Keuringsverslag van een elektrische laagspanning- en zeer lage spanningsinstallatie

NIET CONFORM

Straatnaam	Moortebeekstraat
Huisnummer	61
Busnummer	
Postcode	1700
Gemeente	Dilbeek
Land	België

Controlebezoek van een huishoudelijke installatie volgens (KB 08/09/2019) - AREI Boek 1- 6.5. en 4.2.4.3.

Afbeelding schakel- en verdeelbord:

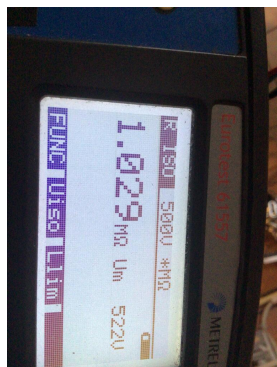
- 12.02 De continuïteit van equipotentiaal en/of beschermingsgeleiders zijn niet gewaarborgd. (Boek 1 Onderafdeling 5.3.5.3.G. en 5.4.3.5) Oa garage
- 15.02.01 Elke elementaire stroombaan moet met een hoofdletter aangeduid worden. Elk lichtpunt, contactdoos, moeten genummerd worden in volgorde gezien vanaf de beschermingsinrichting tegen overstroom. (Boek 1 onderafdeling 3.1.2.1.)

- 15.09 De genaakbare, naakte onder spanning staande delen zijn onvoldoende afgeschermd. (Boek 1 Afdeling 5.1.4. en 4.2.2.3.)
- 15.13 De nominale spanning dient duidelijk vermeld te worden op een oordeelkundig gekozen plaats. (Boek 1 Onderafdeling 3.1.3.3.)

- 16.01 Een verzegelbare differentieelstroombeschermingsinrichting dient geplaatst te worden aan het begin van de installatie. (Boek 1 Onderafdeling 4.2.4.3.)
